### Uwagi

do projektu rozporządzenia Ministra Klimatu i Środowiska w sprawie maksymalnej ceny za energię elektryczną wytworzoną w morskich farmach wiatrowych i wprowadzoną do sieci, jaka może być wskazana w ofertach złożonych w aukcji przez wytwórców

(nr 1180 w Wykazie prac legislacyjnych i programowych Rady Ministrów)

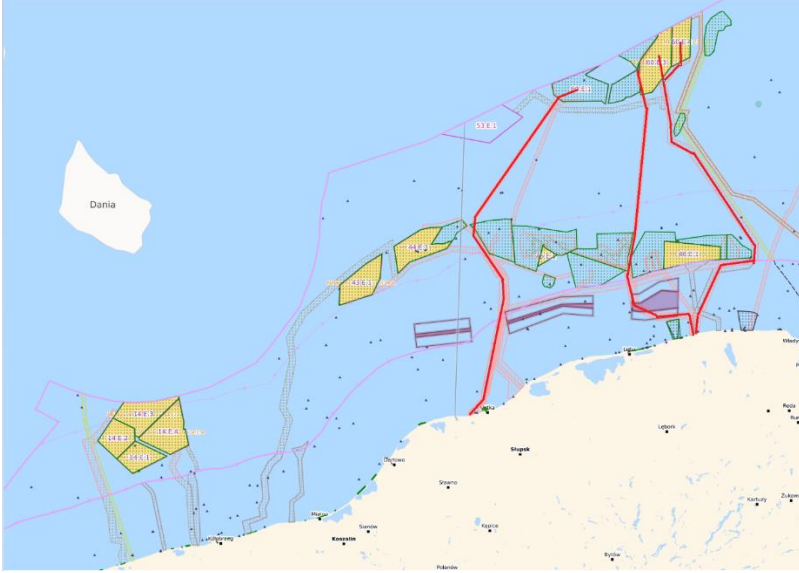
4.	Konfederacja Lewiatan	§1 projektowanego rozporządzenia, uzasadnienie – rewaloryzacja ceny maksymalnej o wskaźnik inflacji w strefie EURO i brak indeksacji ceny maksymalnej od daty publikacji do momentu odbycia się aukcji	<p>Metodyka rewaloryzacji zaproponowanej w projektowanym rozporządzeniu ceny maksymalnej wyrażonej w ujęciu roku 2021 na rok aukcji (2025) historyczną inflacją w strefie EURO budzi nasze poważne wątpliwości. W związku z tym zabiegiem (opisanym w uzasadnieniu do projektowanego rozporządzenia), przedstawiona propozycja nowej ceny maksymalnej dla morskich farm wiatrowych została podniesiona jedynie o 4,3% względem pierwotnej ceny, co w wartościach 2025 r. przekłada się na jej wzrost o ok. 19,3 PLN/MWh – tym samym przekreślając zasadność aktualizacji parametrów wyszczególnionych w uzasadnieniu do projektowanego rozporządzenia. Wzrost ceny maksymalnej w tej wartości w naszej ocenie nie pokrywa wykazanych negatywnych czynników rynkowych i projektowych, które opisaliśmy szczegółowo w dalszej części niniejszej odpowiedzi.</p> <table border="1" data-bbox="689 678 1487 877"> <thead> <tr> <th rowspan="2">Rok</th> <th colspan="2">Cena maksymalna EUR</th> <th colspan="2">Cena maksymalna PLN</th> <th colspan="2">Różnica (nowa - stara cena)</th> </tr> <tr> <th>Pierwotna cena EUR</th> <th>Nowa cena EUR</th> <th>Pierwotna cena PLN</th> <th>Nowa cena PLN</th> <th>Pierwotna cena EUR</th> <th>Nowa cena PLN</th> </tr> </thead> <tbody> <tr> <td>2021</td> <td>71,82</td> <td>74,89</td> <td>319,60</td> <td>333,27</td> <td>3,07</td> <td></td> </tr> <tr> <td>2022</td> <td>75,48</td> <td>78,71</td> <td>335,90</td> <td>350,27</td> <td>3,23</td> <td></td> </tr> <tr> <td>2023</td> <td>86,35</td> <td>90,05</td> <td>384,27</td> <td>400,71</td> <td>3,69</td> <td></td> </tr> <tr> <td>2024</td> <td>96,20</td> <td>100,31</td> <td>428,07</td> <td>446,39</td> <td>4,11</td> <td></td> </tr> <tr> <td>2025</td> <td>101,68</td> <td>106,03</td> <td>452,47</td> <td>471,83</td> <td>4,35</td> <td></td> </tr> </tbody> </table> <table border="1" data-bbox="689 901 1052 1045"> <thead> <tr> <th></th> <th>Inflacja EUR skum</th> <th>Kurs EUR/PLN</th> </tr> </thead> <tbody> <tr> <td>2021</td> <td>100,0%</td> <td>4,450</td> </tr> <tr> <td>2022</td> <td>105,1%</td> <td>4,450</td> </tr> <tr> <td>2023</td> <td>120,2%</td> <td>4,450</td> </tr> <tr> <td>2024</td> <td>133,9%</td> <td>4,450</td> </tr> <tr> <td>2025</td> <td>141,6%</td> <td>4,450</td> </tr> </tbody> </table> <p>Co więcej projektowane rozporządzenie, zgodnie z informacjami wskazanymi we wpisie do wykazu prac legislacyjnych Ministra Klimatu i Środowiska, ma zostać wydane jeszcze w 2024 roku. Aukcje dla morskich farm wiatrowych, zgodnie z ustawą offshore, mają odbyć się z kolei w latach: 2025, 2027, 2029 i 2031. Brak dodatkowej indeksacji ceny maksymalnej od daty publikacji do momentu odbycia się aukcji oznacza, że z każdą kolejną datą aukcji realny poziom wsparcia będzie spadał. Dla przykładu, już dla aukcji planowanej na rok 2025 realny poziom wsparcia w stosunku do proponowanej ceny maksymalnej będzie niższy o prognozowany współczynnik inflacji na rok 2024.</p>	Rok	Cena maksymalna EUR		Cena maksymalna PLN		Różnica (nowa - stara cena)		Pierwotna cena EUR	Nowa cena EUR	Pierwotna cena PLN	Nowa cena PLN	Pierwotna cena EUR	Nowa cena PLN	2021	71,82	74,89	319,60	333,27	3,07		2022	75,48	78,71	335,90	350,27	3,23		2023	86,35	90,05	384,27	400,71	3,69		2024	96,20	100,31	428,07	446,39	4,11		2025	101,68	106,03	452,47	471,83	4,35			Inflacja EUR skum	Kurs EUR/PLN	2021	100,0%	4,450	2022	105,1%	4,450	2023	120,2%	4,450	2024	133,9%	4,450	2025	141,6%	4,450	Niezbędna weryfikacja przyjętej metodologii w zakresie indeksacji oraz spójności i wartości wskaźnika inflacji używanego przy modelowaniu ceny maksymalnej

Lp.	Podmiot wnoszący uwagę	Jednostka redakcyjna, do której wnoszona jest uwaga	Treść uwagi	Propozycja brzmienia przepisu	Stanowisko do uwagi
			<p>Chcemy także zwrócić uwagę na konieczność zachowania spójności w stosowanej metodologii indeksacji wskaźnikiem inflacji. W uzasadnieniu stwierdzono, że indeksacja w latach 2021-2025 opiera się na inflacji w strefie euro. Aby uniknąć zniekształceń w porównaniach międzyokresowych, uwzględnione w modelu ceny z późniejszych lat również powinny być indeksowane tym samym wskaźnikiem, tj. inflacją strefy euro. Jednocześnie należy odróżnić tę indeksację od corocznej waloryzacji ceny wykonania z oferty aukcyjnej, która zgodnie z obowiązującymi przepisami powinna być przeprowadzana na podstawie średniorocznego wskaźnika cen towarów i usług konsumpcyjnych ogółem, publikowanego przez Główny Urząd Statystyczny.</p> <p>Przeprowadzone symulacje modelowania ceny 471,83 zł/MWh przy spójnym stosowaniu wskaźników inflacyjnych pokazują zdecydowanie negatywne wyniki finansowe dla aktywa referencyjnego zaproponowanego przez Ministerstwo. Niespójne stosowanie wskaźników inflacyjnych może być powodem, dla którego nie było możliwe odtworzenie obliczeń, które poskutkowałyby zaproponowaną w projekcie ceną maksymalną.</p> <p>Ponadto zwracamy uwagę, że zastosowany wskaźnik inflacji w strefie euro powinien być zgodny z danymi o inflacji udostępnionymi przez Europejski Bank Centralny. Według EBC wskaźnik HICP dla strefy euro w latach 2022-2025 kształtował się (ma się kształtować) następująco: 8,4%; 5,4%; 2,5%; 2,2%. Uwzględnienie tych danych skutkowałoby współczynnikiem skumulowanej inflacji na poziomie <u>1,19686</u> (zamiast 1,1738 proponowanego przez Ministerstwo).</p>
